### Добавление 116 — Правила № 117 ООН

### Пересмотр 4 — Поправка 6

Дополнение 14 к поправкам серии 02 — Дата вступления в силу: 8 октября 2022 года

**Единообразные предписания, касающиеся официального утверждения шин в отношении звука, издаваемого ими при качении, и/или их сцепления на мокрых поверхностях и/или сопротивления качению**

### Примеры отдельных знаков официального утверждения в соответствии с Правилами № 117 ООН

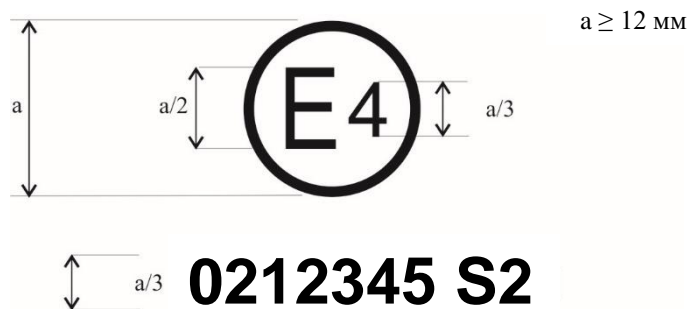
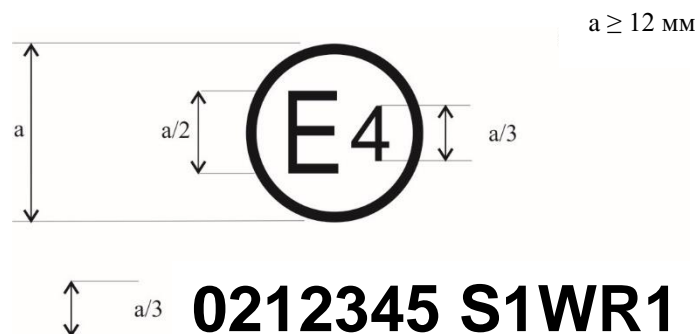
Приложение 2 — Добавление 1 изменить следующим образом:

Приведенный выше знак официального утверждения, проставленный на шине, указывает, что данная шина была официально утверждена в Нидерландах (E4) на основании Правил № 117 (обозначена индексом “S2”) под номером официального утверждения 0212345. Он указывает, что официальное утверждение касается звука, издаваемого при качении, на стадии 2 (S2). Первые две цифры номера официального утверждения (02) указывают, что официальное утверждение было предоставлено в соответствии с настоящими Правилами, включавшими поправки серии 02.

Приведенный выше знак официального утверждения указывает, что соответствующая шина была официально утверждена в Нидерландах (E4) на основании Правил № 117 (обозначена индексом “S1WR1” под номером официального утверждения 0212345. Он указывает, что официальное утверждение касается звука, издаваемого при качении, на стадии 1 (S1), сцепления с мокрой поверхностью (W) и сопротивления качению на стадии 1 (R1). Первые две цифры номера официального утверждения (“02”) указывают, что официальное утверждение было предоставлено в соответствии с настоящими Правилами, включавшими поправки серии 02».

**Официальное утверждение в соответствии с Правилами № 117 ООН, совпадающее с официальным утверждением в соответствии с Правилами №№ 30 или 54 ООН**

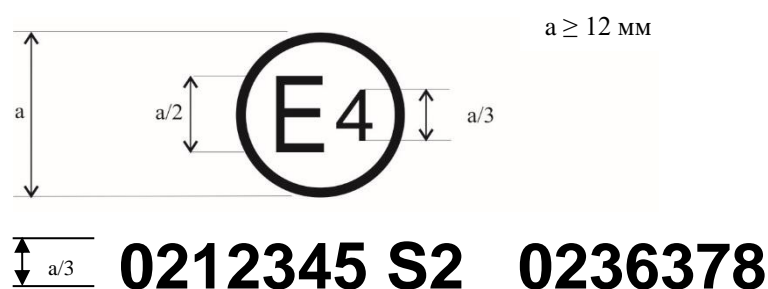
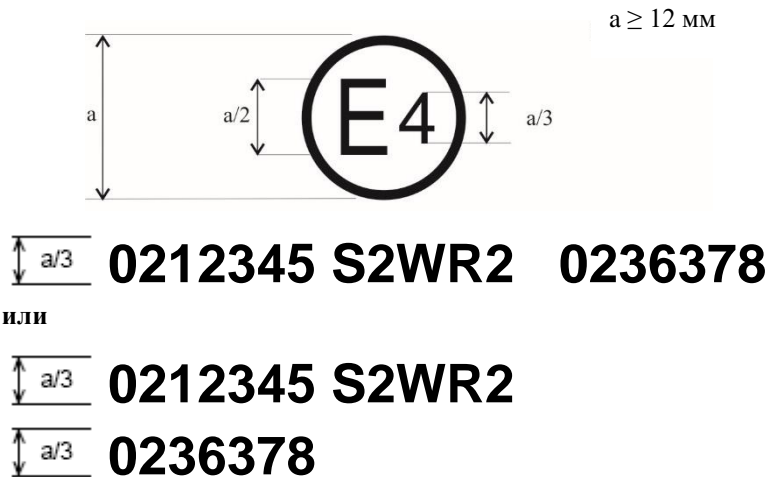
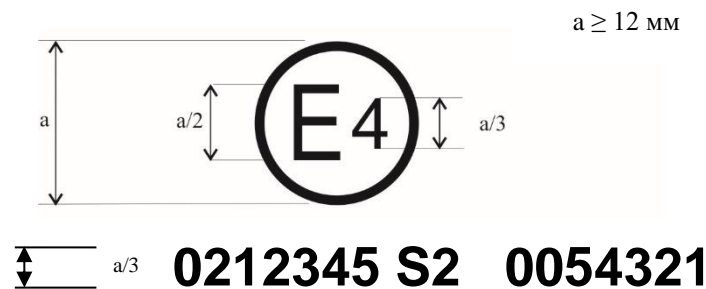
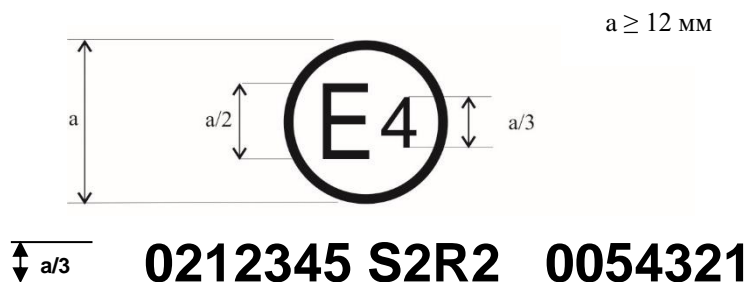
Приложение 2 — Добавление 2, исключить сноску 1 и изменить следующим образом:

Приведенный выше знак официального утверждения указывает, что данная шина была официально утверждена в Нидерландах (E4) на основании Правил № 117 ООН (обозначена индексом “S2”) под номером официального утверждения 0212345 и на основании Правил № 30 ООН под номером официального утверждения 0236378. Он указывает, что официальное утверждение касается звука, издаваемого при качении, на стадии 2 (S2). Первые две цифры номера официального утверждения (“02”) в сочетании с индексом “S2” указывают, что официальное утверждение было предоставлено в соответствии с Правилами № 117 ООН, включавшими поправки серии 02. Первые две цифры номера официального утверждения (“02”) на основании Правил № 30 ООН указывают, что эти Правила включали поправки серии 02.

Приведенный выше знак официального утверждения указывает, что данная шина была официально утверждена в Нидерландах (E4) на основании Правил № 117 ООН (обозначена индексом “S2WR2”) под номером официального утверждения 0212345 и на основании Правил № 30 ООН под номером официального утверждения 0236378. Он указывает, что официальное утверждение касается звука, издаваемого при качении, на стадии 2 (S2), сцепления с мокрым дорожным покрытием (W) и сопротивления качению на стадии 2 (R2). Первые две цифры номера официального утверждения (“02”) в сочетании с индексом “S2WR2” указывают, что первое официальное утверждение было предоставлено в соответствии с Правилами № 117 ООН, включавшими поправки серии 02. Первые две цифры номера официального утверждения (“02”) на основании Правил № 30 ООН указывают, что эти Правила включали поправки серии 02.

Приведенный выше знак официального утверждения указывает, что данная шина была официально утверждена в Нидерландах (E4) на основании Правил № 117 ООН и поправок серии 02 под номером официального утверждения 0212345 (обозначена индексом “S2”) и на основании Правил № 54 ООН под номером официального утверждения 0054321. Он указывает, что официальное утверждение касается звука, издаваемого при качении, на стадии 2 (S2). Первые две цифры номера официального утверждения (“02”) на основании Правил № 117 ООН в сочетании с индексом “S2” указывают, что первое официальное утверждение было предоставлено в соответствии с Правилами № 117 ООН, включавшими поправки серии 02. Первые две цифры (“00”) номера официального утверждения на основании Правил № 54 ООН указывают, что эти Правила были в их первоначальном варианте.

Приведенный выше знак официального утверждения указывает, что данная шина была официально утверждена в Нидерландах (E4) на основании Правил № 117 ООН и поправок серии 02 под номером официального утверждения 0212345 (обозначена индексом “S2R2”) и на основании Правил № 54 ООН под номером официального утверждения 0054321. Он указывает, что официальное утверждение касается звука, издаваемого при качении, на стадии 2 (S2) и сопротивления качению на стадии 2 (R2). Первые две цифры номера официального утверждения (“02”) на основании Правил № 117 ООН в сочетании с индексом “S2R2” указывают, что первое официальное утверждение было предоставлено в соответствии с Правилами № 117 ООН, включившими поправки серии 02. Первые две цифры (“00”) номера официального утверждения на основании Правил № 54 ООН указывают, что эти Правила были в их первоначальном варианте».

### Сочетания маркировок официальных утверждений, предоставленных в соответствии с Правилами №№ 117, 30 или 54 ООН

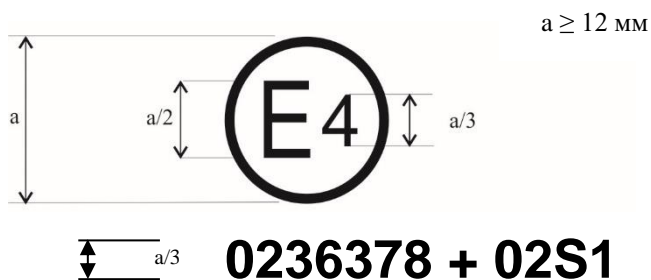
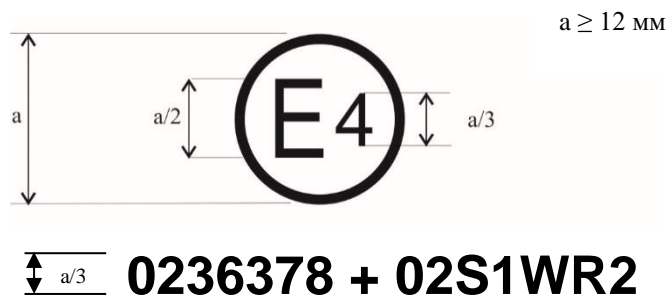
Приложение 2 — Добавление 3 изменить следующим образом:

Приведенный выше знак официального утверждения указывает, что данная шина была официально утверждена в Нидерландах (E4) на основании Правил № 30 ООН в соответствии с поправками к ним серии 02 (как указано первыми двумя цифрами номера официального утверждения “02”) под номером официального утверждения 0236378. На ней также нанесено обозначение “+ 02S1”, которое указывает, что данная шина была официально утверждена также на основании Правил № 117 ООН (с поправками серии 02) в отношении звука, издаваемого при качении, на стадии 1.

Приведенный выше знак официального утверждения указывает, что данная шина была официально утверждена в Нидерландах (E4) на основании Правил № 30 в соответствии с поправками к ним серии 02 (как указано первыми двумя цифрами номера официального утверждения “02”) под номером официального утверждения 0236378. На ней также нанесено обозначение “+ 02S1WR2”, которое указывает, что данная шина была официально утверждена также на основании Правил № 117 ООН (с поправками серии 02) в отношении S1 (звук, издаваемый при качении, на стадии 1) W (сцепление с мокрым дорожным покрытием) и R2 (сопротивление качению на стадии 2)».

**Распространения с целью объединения официальных утверждений, предоставленных в соответствии с Правилами № 117**

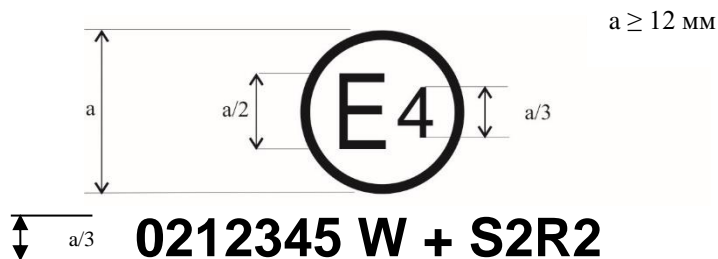
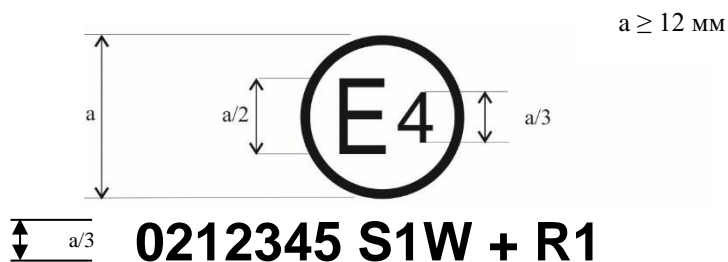
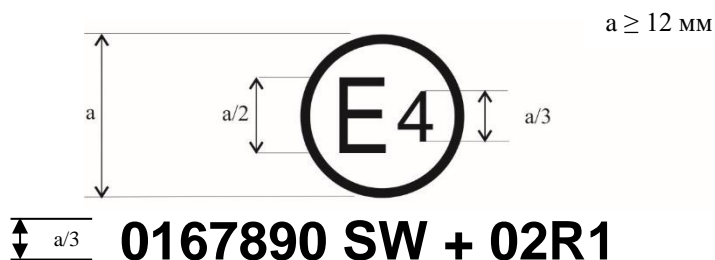
Приложение 2 — Добавление 4, исключить сноску 1 и изменить следующим образом:

Приведенный выше знак официального утверждения указывает, что данная шина первоначально была официально утверждена в Нидерландах (E4) на основании Правил № 117 ООН в соответствии с поправками к ним серии 02 (как указано первыми двумя цифрами номера официального утверждения “02”) под номером официального утверждения 0212345 (обозначена индексом “W”). Он указывает, что официальное утверждение касается W (сцепления с мокрым дорожным покрытием). Индекс “S2R2”, которому предшествует “+”, указывает, что официальное утверждение было распространено в соответствии с Правилами № 117 ООН в отношении звука, издаваемого при качении, на стадии 2 и сопротивления качению на стадии 2 на основе отдельного(ых) свидетельства(ств).

Приведенный выше знак официального утверждения указывает, что данная шина первоначально была официально утверждена в Нидерландах (E4) на основании Правил № 117 ООН в соответствии с поправками к ним серии 02 (как указано первыми двумя цифрами номера официального утверждения “02”) под номером официального утверждения 0212345 (обозначена индексом “S1W”). Он указывает, что официальное утверждение касается S1 (звука, издаваемого при качении, на стадии 1) и W (сцепления с мокрым дорожным покрытием). Индекс “R1”, которому предшествует “+”, указывает, что официальное утверждение было распространено в соответствии с Правилами № 117 в отношении сопротивления качению на стадии 1 на основе отдельного(ых) свидетельства (свидетельств).

Приведенный выше знак официального утверждения указывает, что данная шина первоначально была официально утверждена в Нидерландах (E4) на основании Правил № 117 ООН в соответствии с поправками к ним серии 01 (как указано первыми двумя цифрами номера официального утверждения “01”) под номером официального утверждения 0167890 (обозначена индексом “SW”). Он указывает, что официальное утверждение касается S (звука, издаваемого при качении, на стадии 1) и W (сцепления с мокрым дорожным покрытием). Индекс “02R1”, которому предшествует “+”, указывает, что официальное утверждение было распространено согласно Правилам № 117 ООН в соответствии с поправками к ним серии 02 в отношении сопротивления качению на стадии 1 на основе отдельного(ых) свидетельства (свидетельств)».

Рис. 1  
 Схематическое разъяснение, касающееся коэффициента сцепления шины

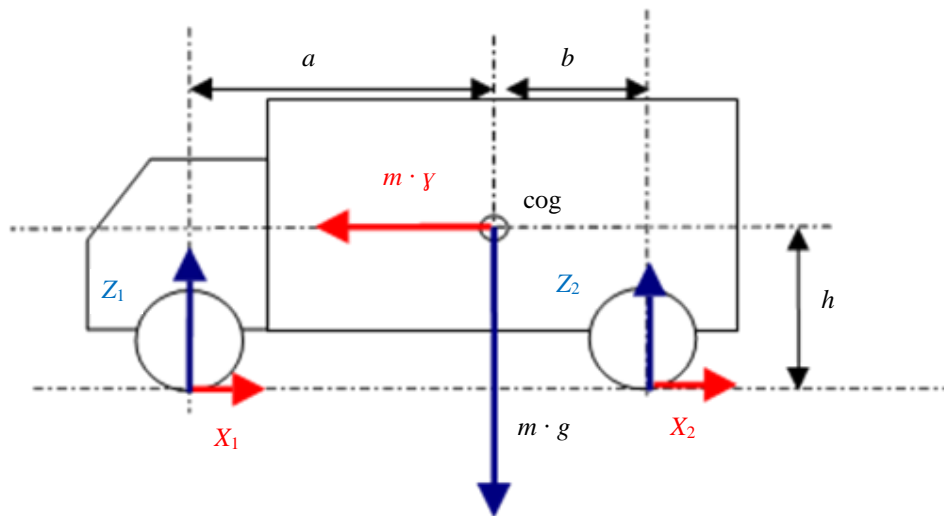
Пункт 2.2.2.7.5 изменить следующим образом:

Коэффициент сцепления с мокрым дорожным покрытием представляет собой относительную характеристику потенциальной шины по сравнению с эталонной шиной. Способ его расчета зависит от конфигурации испытания согласно пункту 2.2.2.2 настоящего приложения. Коэффициент сцепления шины с мокрым дорожным покрытием,  $G$ , рассчитывают в соответствии с таблицей 7:

- $b$  — горизонтальное расстояние между задней осью и центром тяжести груженого транспортного средства;
- $h$  — вертикальное расстояние от поверхности земли до центра тяжести груженого транспортного средства (м).  
*Примечание:* когда значение  $h$  точно не известно, применяют следующие значения, соответствующие наихудшему сценарию: 1,2 для Конфигурации С2 и 1,5 для Конфигурации С3,

- $X_2$  — продольная (по направлению оси X) реакция задней шины на дороге;
- $Z_1$  — перпендикулярная (по направлению оси Z) реакция передней шины на дороге;

- $Z_2$  — перпендикулярная (по направлению оси Z) реакция задней шины на дороге.
